Demande d'avis sur la compatibilité de parc éolien sur la commune de FISENNE

Votre référence : IBPT : 09/FRE/51432BWM/FIX/105/DIV
Concerne : Le projet éolien situé à **FISENNE (Projet ELECTRABEL)**

OBJET : Erezée – Projet d’implantation d’un parc de 7 éoliennes à Fisenne

Concerne: Electrabel - Construction de 7 éoliennes à Fisenne
Dossier **WT272**

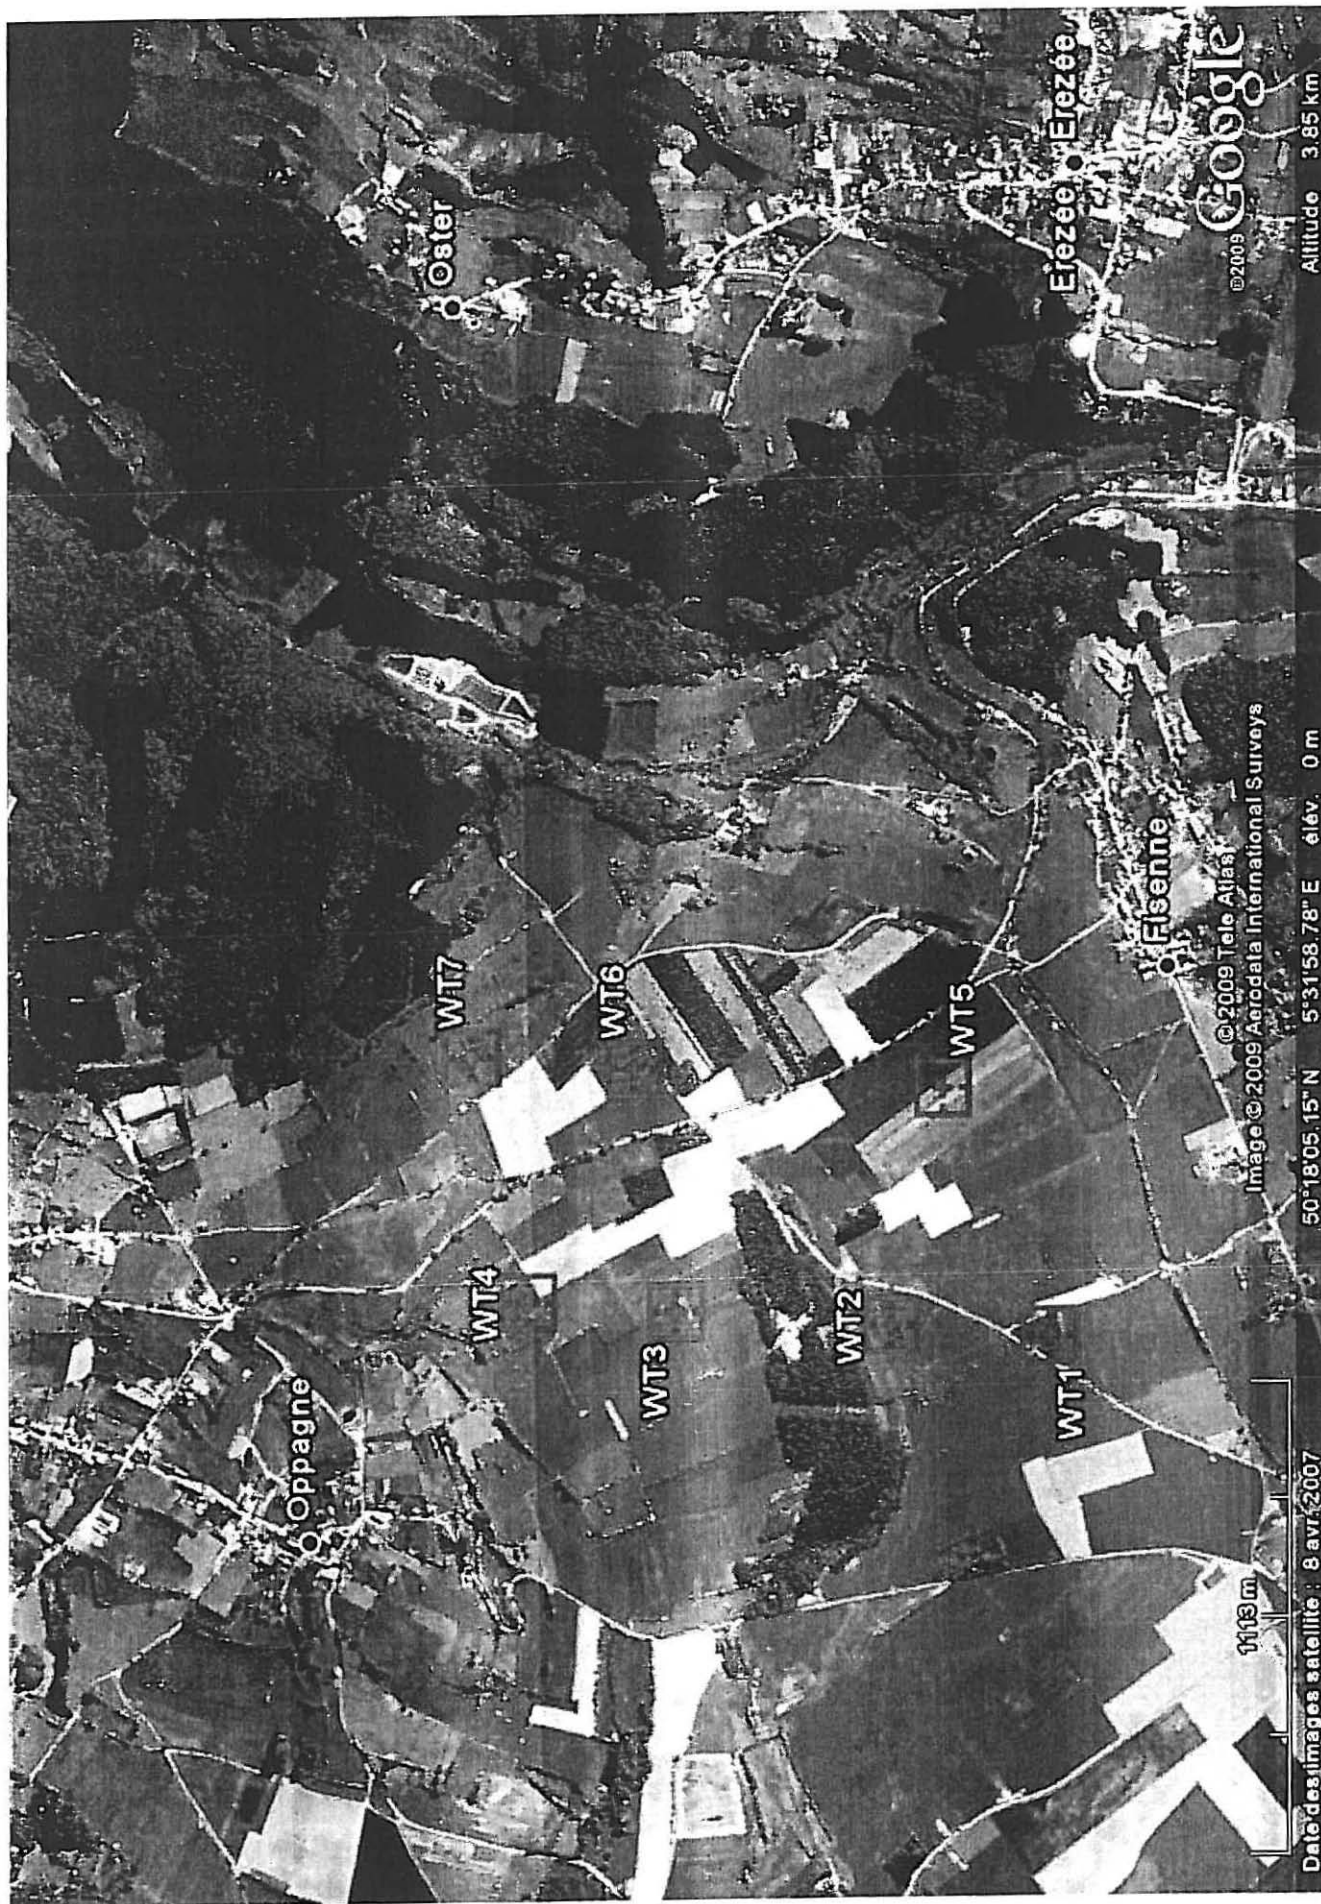
De plus, le futur parc éolien situé notamment à 31,05 kilomètres de notre site de Liège Bol d'Air et respectivement à 14,18 kilomètres et 16,16 kilomètres de nos réémetteurs de La Roche et Vielsam, hypothéquera la réception hertzienne analogique et numérique dans un rayon de 6,75 km depuis le centre géographique du projet. Les communes de Erezée, Hotton, Barvaux-sur-Ourthe, Fisenne, Mormont seront notamment concernées par des perturbations de réception de nos programmes radio et TV.

$R = 0.051 * B * \sqrt{T} = 6,75\text{km (Lpale=50m)}$	Centre du parc : X/Y	232,323	110,532
--	-----------------------------	----------------	----------------

Notamment : Erezée, Hotton, Barvaux-sur-Ourthe, Fisenne, Mormont

Avant de donner un éventuel accord sur le projet, la RTBF tient à s'assurer, s'il devait s'avérer que l'implantation de ces éoliennes devait provoquer des perturbations dans la diffusion et réception de ses émissions, que le gestionnaire du projet accepte de prendre en charge, à titre d'indemnisation du préjudice subi, l'ensemble des coûts consécutifs à une modification des caractéristiques techniques du site d'émission perturbé de la RTBF ou, au besoin, liés à l'installation ou au renforcement d'un autre site d'émission.

7.3.2.2 Signalisation diurne. (Figure C_Jour)

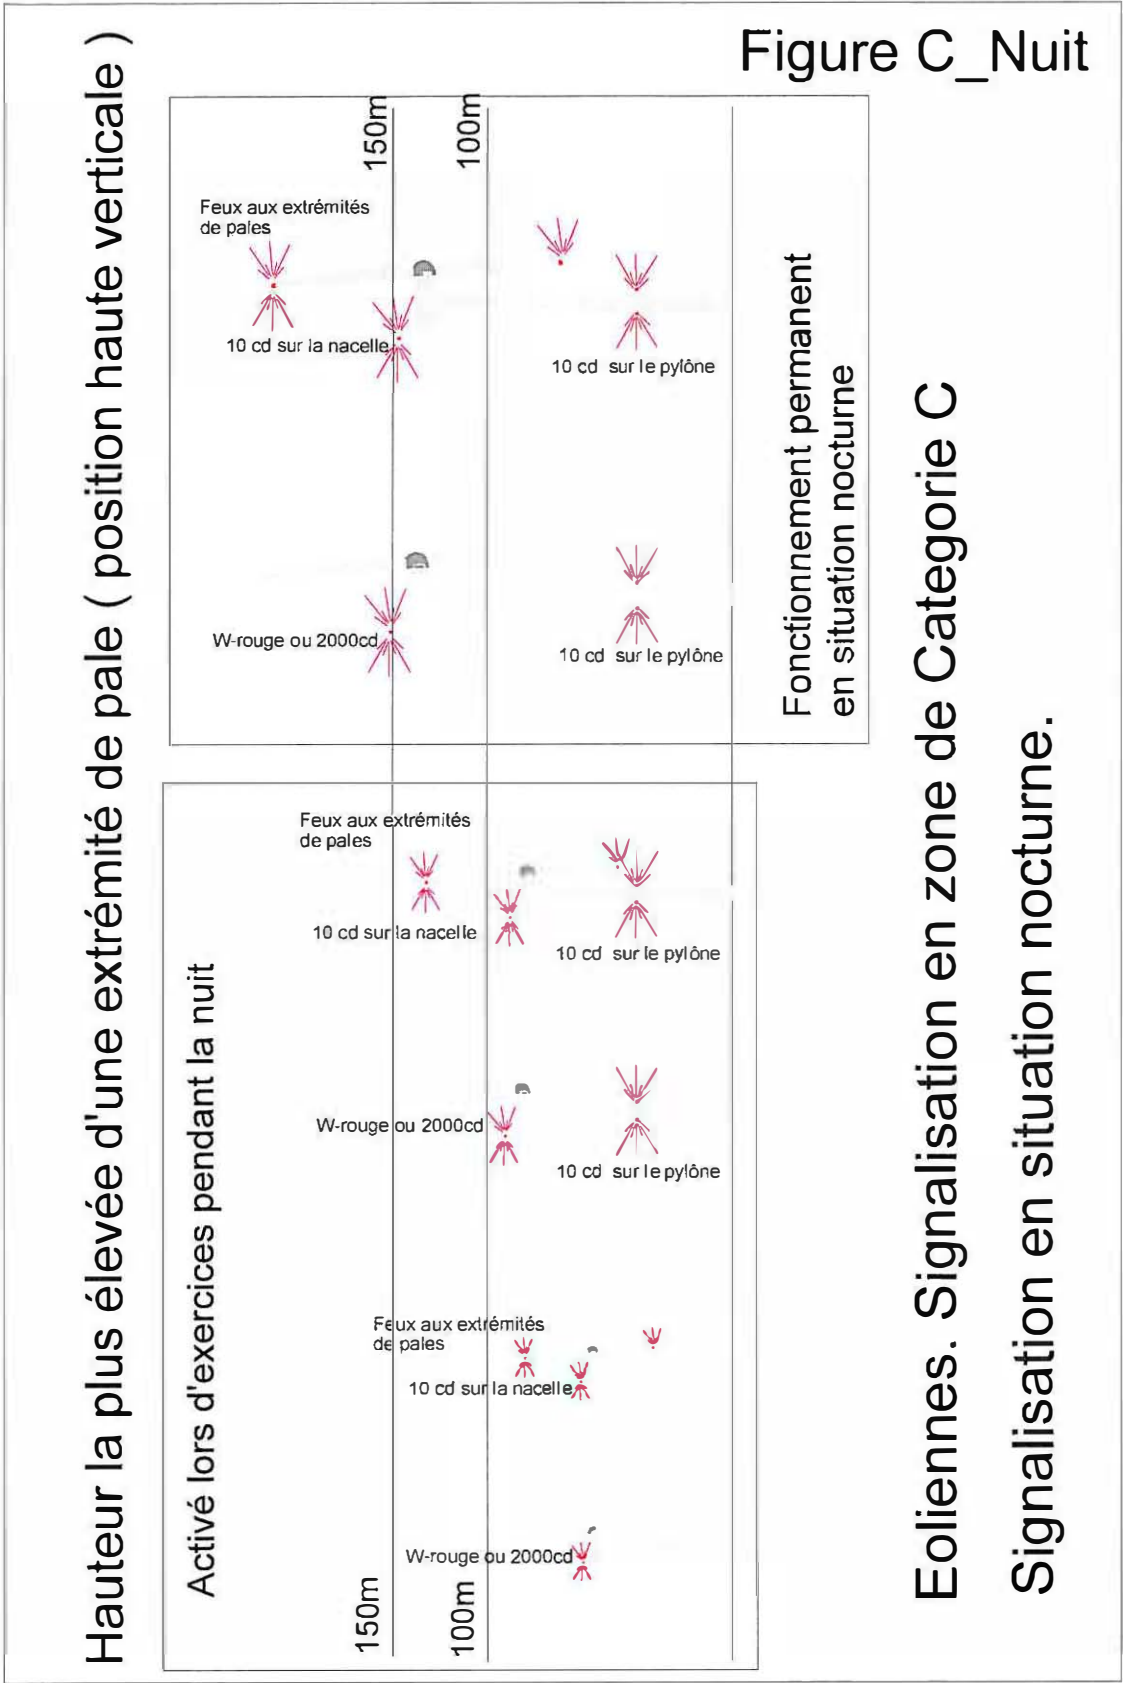
□ Eoliennes entre 100 et 150m au-dessus du niveau du sol ou de l'eau.

- Balisage de couleur avec des bandes rouge-blanc-rouge sur les pales.
- Pas de bande de couleur sur la nacelle.
- Bande rouge sur le pylône.
- A l'exception de la bande rouge sur le pylône, tout balisage de couleur est superflu si on utilise des feux d'obstacles de moyenne intensité de type A (feu blanc à éclats de 20000 cd).

7.3.2.3 Signalisation nocturne. (Figure C_Nuit)

- ❑ **Eoliennes entre 100 et 150m au-dessus du niveau du sol ou de l'eau.**
 - « Feux W rouge » ou des feux d'obstacles de moyenne intensité de type B (feu rouge à éclats de 2000 cd).

- Ou bien des feux aux extrémités de pales et des feux d'obstacles de basse intensité de type A (feu rouge continu de 10 cd) sur la nacelle.
 - Toujours des feux d'obstacles de basse intensité de type A (feu rouge continu de 10 cd) à 40m de hauteur sur le pylône.

La zone d'implantation se trouvant dans une région de catégorie C (zone d'exercices militaires), les éoliennes seront balisées de jour et de nuit comme décrit dans le paragraphe 7.3.2 de la Circulaire GDF03 (<http://www.mobiilit.fgov.be/data/aero/GDF03f.pdf>).

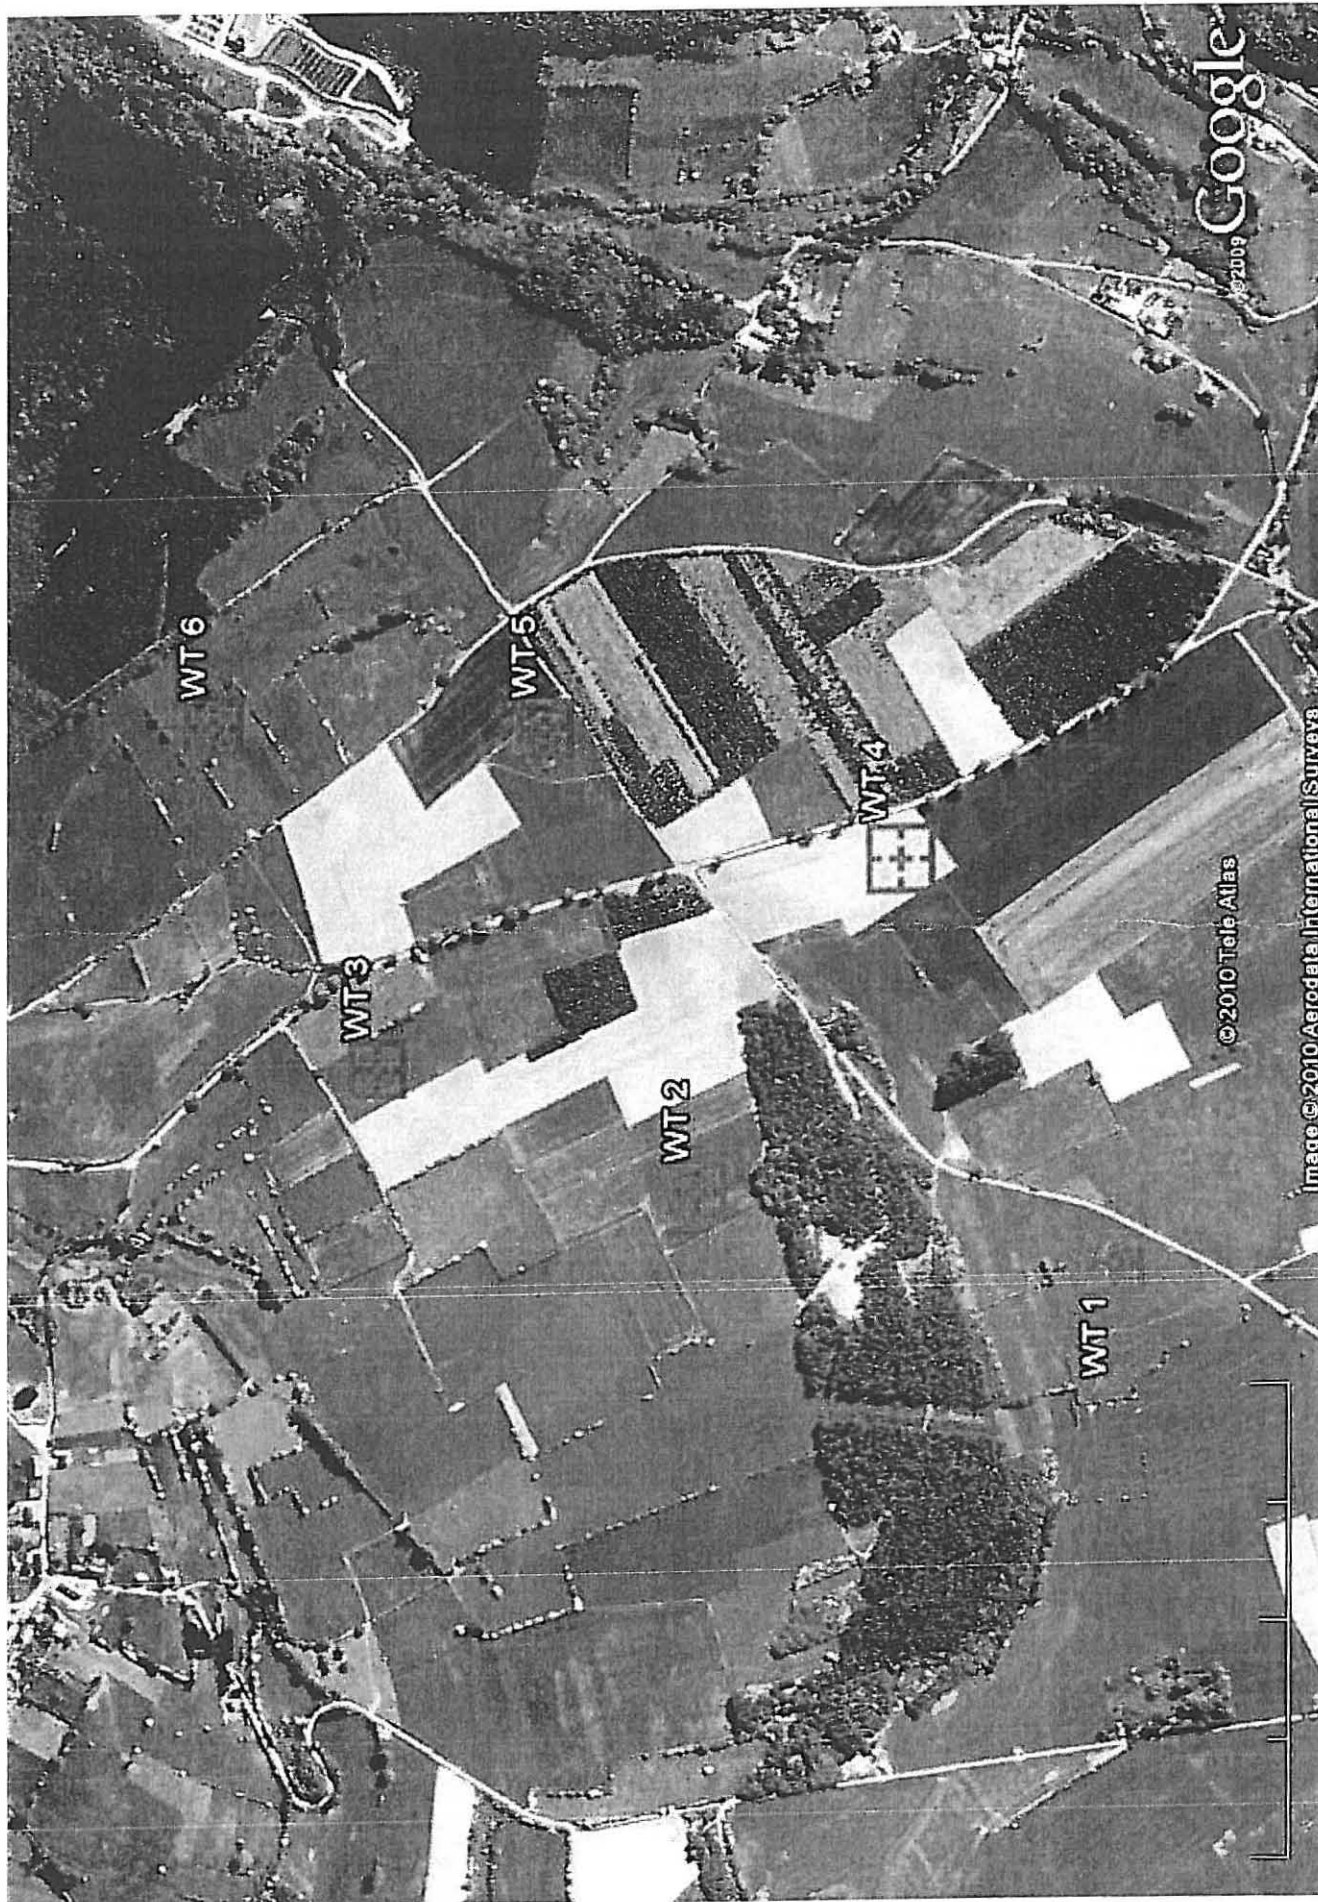
De plus, le futur parc éolien, situé notamment à 30,89 kilomètres de notre site de Liège Bol d'Air, et respectivement à 12,29 kilomètres et 16,12 kilomètres de nos réémetteurs de La Roche et Bihain (Fraiture), hypothéquera la réception hertzienne analogique et numérique dans un rayon de 6,25 km depuis le centre géographique du projet. Les communes de Erezée, Barvaux-sur-Ourthe, Fisenne et Mormont seront notamment concernées par des perturbations de réception de nos programmes radio et TV.

$R = 0.051 * B * \sqrt{T} = 6,25\text{km (Lpale=50m)}$	Centre du parc : X/Y	232,413	110,689
--	-----------------------------	----------------	----------------

Notamment : Erezée, Barvaux-sur-Ourthe, Fisenne, Mormont

Avant de donner un éventuel accord sur le projet, la RTBF tient à s'assurer, s'il devait s'avérer que l'implantation de ces éoliennes devait provoquer des perturbations dans la diffusion et réception de ses émissions, que le gestionnaire du projet accepte de prendre en charge, à titre d'indemnisation du préjudice subi, l'ensemble des coûts consécutifs à une modification des caractéristiques techniques du site d'émission perturbé de la RTBF ou, au besoin, liés à l'installation ou au renforcement d'un autre site d'émission.
